MODIFICA TECNICA N. 82

OPERE DI SOSTEGNO - ASSE PRINCIPALE - Lotto 2a
OS02 - Paratie di pali sx dal km 1+386.283 al km 1+429.019
Relazione tecnica descrittiva - Nota di Modifica Tecnica n.°82

OGGETTO: Modifiche puntuali opera di sostegno OS02

Figura 1_Dettaglio tratto terminale (PED)

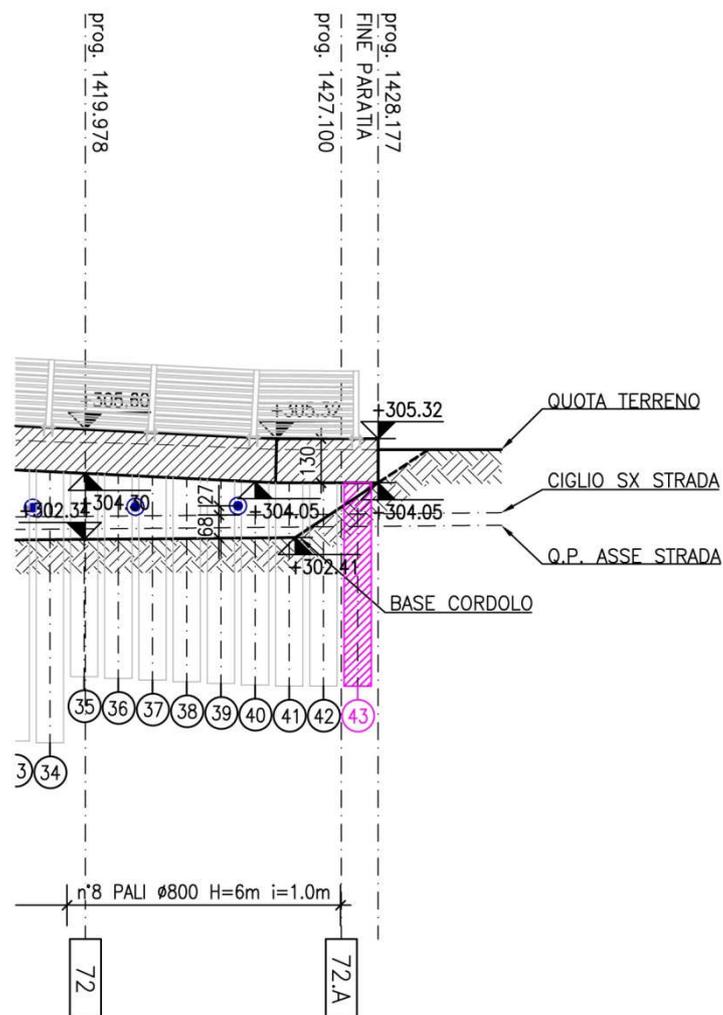
- è stato compiuto un controllo complessivo di coerenza fra gli elaborati consegnati in fase di PEA, in particolare, è stata esaminata la corrispondenza fra la posizione dei pali riportati in planimetria e rappresentati nella sviluppata e contestualmente è stata verificata la geometria dell'opera di sostegno rispetto a quanto riportato negli elaborati *PERUB005-6_30_4137_BARRIERA acustica n. 4 - Tav. 1 Planimetria, profilo longitudinale e sezione trasversale*, relativi alla barriera acustica che per un tratto è fissata in testa alla trave di coronamento della OS01. A valle di tali verifiche si è ritenuto opportuno aggiungere nel tratto terminale della paratia, dir. Lercara, un palo L=6,00m ed allo stesso tempo accorciare la trave di coronamento di circa 1,10m per ridurre l'aggetto non sostenuto della trave di coronamento in tale tratto, così come previsto negli elaborati di PEA;
